1.1 CONCEPTO TÉCNICO No. CT:	**6652**
1.2 ÁREA:	Técnica y de Gestión
1.3 COORDINACIÓN:	Investigación y Desarrollo
1.4 REFERENCIA CRUZADA RADICADO FOPAE:	2012ER18315
1.5 RESPUESTA OFICIAL No.	**RO-60112**

2.1 SOLICITANTE:	CURADURÍA URBANA No. 3
2.2 PROYECTO:	Carrera 3D Este No 39A-35 Sur
2.3 LOCALIDAD:	4. San Cristóbal
2.4 UPZ:	50. La Gloria
2.5 BARRIO O SECTOR CATASTRAL:	La Victoria
2.6 DIRECCIÓN:	Carrera 3D Este No 39A -35 Sur
2.7 CHIP:	AAA0003MLDM
2.8 MANZANA CATASTRAL:	18
2.9 PREDIO CATASTRAL:	01
2.10 ÁREA (Ha):	0.007350 (*)
2.11 FECHA DE VISITA:	Octubre 19 de 2012

Fotografía No. 1 Predio en donde se desarrollará el proyecto, ubicado en la Carrera 3D Este No 39A -35 Sur de la localidad de San Cristóbal.

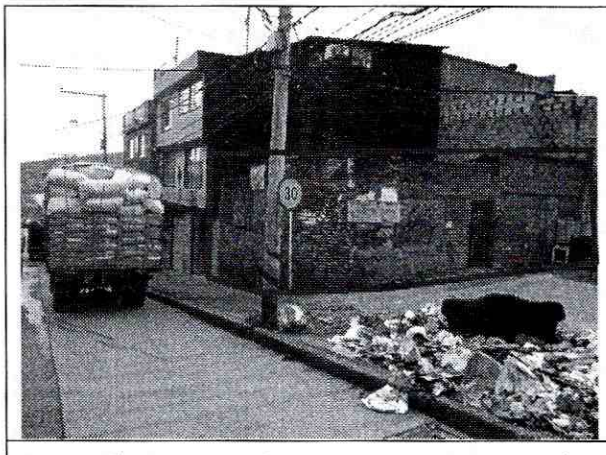
En el momento de la visita técnica, en el predio objeto del presente concepto técnico, se encontró una (1) edificación de un (1) nivel, la cual cuenta con un sistema estructural en mampostería simple, sin evidencias de afectación por procesos de remoción en masa de carácter local en su interior, ni de carácter general en la ladera o zonas aledañas al predio evaluado. (Fotografías No. 1 y 2).

El sector en donde se encuentra la citada edificación posee una pendiente media a baja y en el momento de la inspección visual adelantada no se evidencian daños o patologías que permitan identificar o definir la presencia de procesos de inestabilidad geotécnica y/o procesos de remoción en masa, ni de carácter local al interior del predio o general en las zonas aledañas al mismo. A pesar de lo anterior, se advierte que cualquier intervención que se realice, debe tener en cuenta la presencia de la infraestructura aledaña, por lo que el responsable del proyecto debe garantizar en todo momento la estabilidad general del lote y su entorno.
